1.1 CONCEPTO TÉCNICO No. CT:	**5800**
1.2 ÁREA:	Técnica y de Gestión
1.3 COORDINACIÓN:	Investigación y Desarrollo
1.4 REFERENCIA CRUZADA RADICADO FOPAE:	2010ER4321
1.5 RESPUESTA OFICIAL No.	RO-41201

2.1 SOLICITANTE:	CURADURÍA URBANA No. 4
2.2 PROYECTO:	Carrera 12A Este No. 42A-47 Sur
2.3 LOCALIDAD:	4. San Cristóbal
2.4 UPZ:	50. La Gloria
2.5 BARRIO O SECTOR CATASTRAL:	Altamira
2.6 DIRECCIÓN:	Carrera 12A Este No. 42A-47 Sur
2.7 CHIP:	AAA0004COLW
2.8 MANZANA CATASTRAL:	48
2.9 PREDIO CATASTRAL:	17
2.10 ÁREA (Ha):	0.0018
2.11 FECHA DE VISITA:	Abril 14 de 2010

Fotografía No. 1. Predio del proyecto ubicado en la Carrera 12A este No. 42A-47 Sur. Se observa un muro en piedra pegada construido como protección de un corte de aproximadamente 2m de altura.

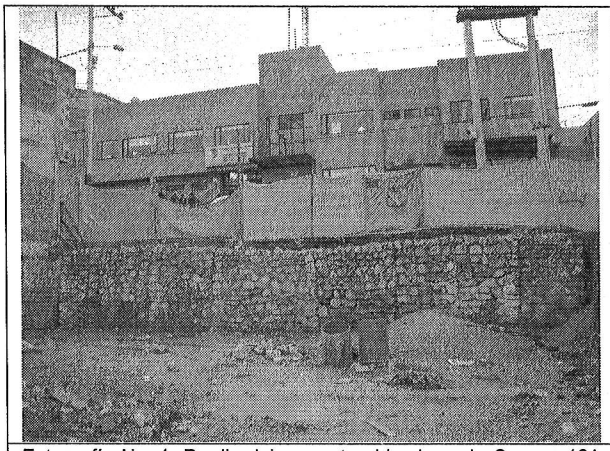
En el momento de la visita, en el predio objeto del presente concepto técnico, se encontró un lote, sobre el cual se realizó un corte y una explanación, que generó un talud vertical de aproximadamente dos metros de altura aledaño a la vía que sigue la dirección de la Carrera 12A Este, el cual ha sido protegido mediante la colocación de un muro no estructural construido con fragmentos de roca y mortero de pega (Fotografía No. 1). Al interior del lote se ubica una vivienda de un piso de altura construida con mampostería simple, la cual

probablemente será objeto de demolición para la implantación del nuevo proyecto. El sector en donde se ubica el lote posee una pendiente de 20° aproximadamente, se encuentra consolidado y en el momento de la verificación técnica adelantada no evidenciaba daños o patologías que permitan identificar o definir la presencia de procesos de inestabilidad geotécnica en el área del proyecto (Fotografía No. 2). A pesar de lo anterior, se advierte que cualquier intervención que se realice, debe tener en cuenta la presencia de la infraestructura aledaña, por lo que el responsable del proyecto debe garantizar en todo momento la estabilidad general del lote y su entorno.

Por otra parte se considera que el estudio geotécnico presentado a la entidad encargada de expedir el acto administrativo que otorgue la licencia de construcción, debe incluir una evaluación de la estabilidad de las intervenciones que tenga en cuenta las cargas aplicadas por las edificaciones aledañas y el efecto del tránsito de vehículos por las vías adyacentes.

- Dada la magnitud de la excavación encontrada en campo, la cual supera la mencionada en el oficio de solicitud de la Curaduría Urbana No. 4, se debe incluir una evaluación de estabilidad de taludes para la etapa de construcción del proyecto de tal forma que se tengan en cuenta las cargas ejercidas por las edificaciones aledañas durante todas las etapas de excavación, así como las cargas ejercidas por efecto del tránsito en las vías aledañas, máxime cuando se espera que durante las labores de construcción circulen vehículos con materiales de construcción que aplican cargas importantes al terreno.
